Säkerhetsmeddelande

Invacare Robin lyft

Ref. Invacare: FSN_02_2025_Robin hoist_suspension base grooved pins

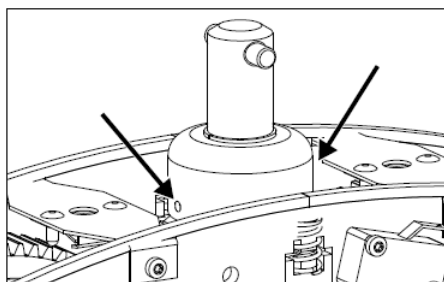
Efter kännedom om en incident relaterad till Invacare Robin-lyft och upphängningsbasens räfflade pinnar har Invacare identifierat att i ett begränsat antal Invacare Robin-lyftar har de räfflade pinnarna börjat glida ut något från upphängningsbasen under användning. Vänligen se bilden nedan:

Trots att inga personskador har inträffat och sannolikheten för att felet ska uppstå är låg, kan det – i det osannolika fallet att båda pinnarna lossnar från upphängningsbasen – leda till allvarliga skador. Därför vill Invacare informera användare om vikten av regelbunden inspektion av dessa komponenter.

Invacare har därför beslutat att förbättra kontrollistan för regelbunden besiktning genom att införa en tydlig beskrivning av en ytterligare kontrollpunkt: kontroll av de räfflade pinnarnas infästning vid regelbundet underhåll – båda pinnarna ska vara helt isatta i upphängningsbasen.

2.13 Check the grooved pins – both pins must be totally inserted in the suspension base.

2.13 Kontrollera de räfflade pinnarna – båda pinnarna måste vara helt isatta i upphängningsbasen.
